福島第一原子力発電所 特定原子力施設に係る実施計画変更比較表（Ⅱ 2.36 雨水処理設備等）

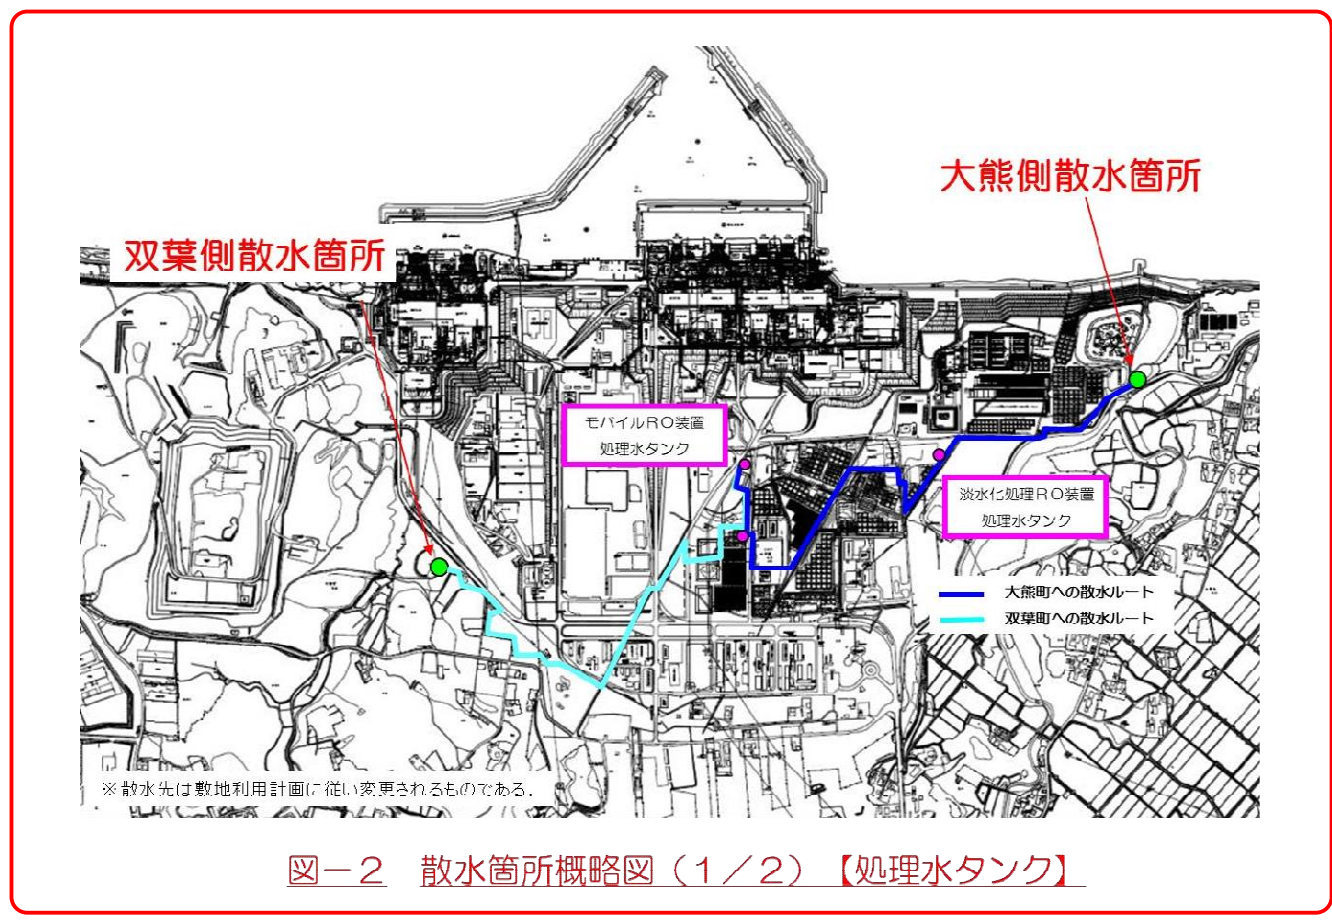
削除

記載の削除

削除

記載の削除

図-2 散水箇所概略図(2/2)【雨水回収タンク】

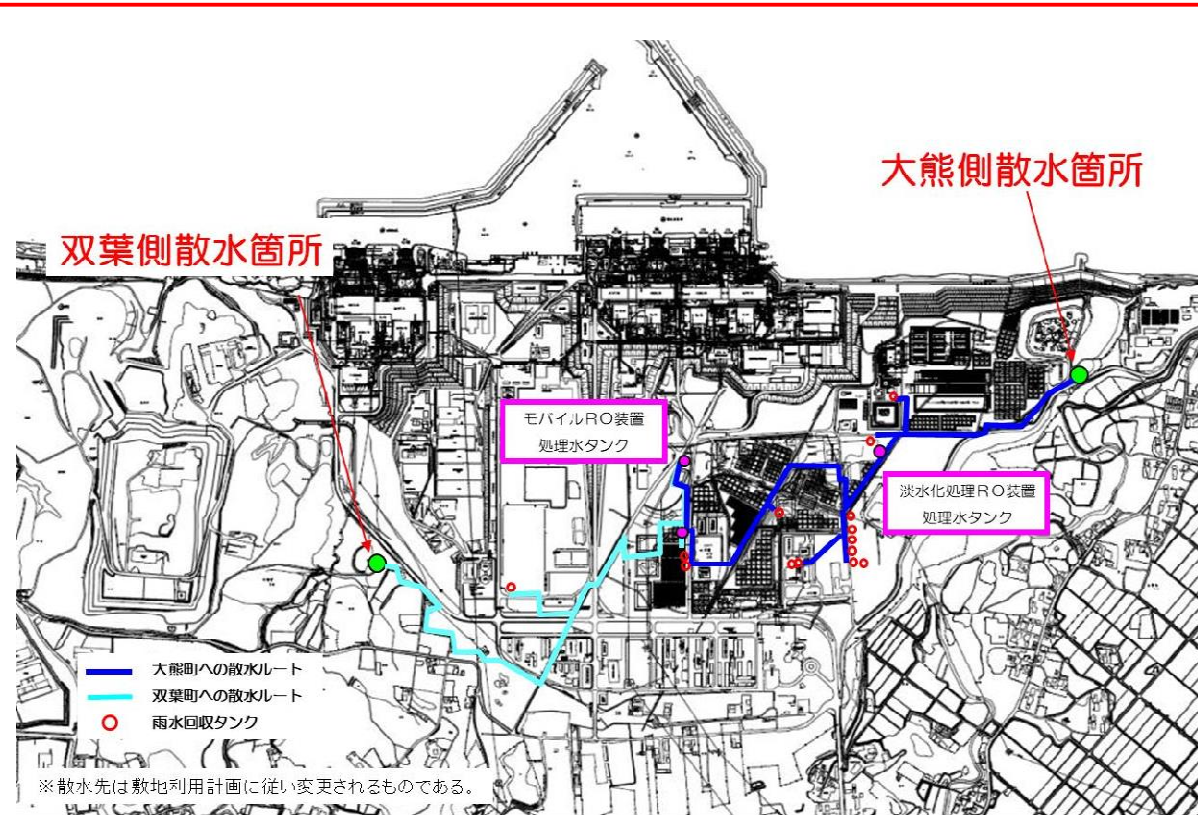
削除

記載の削除
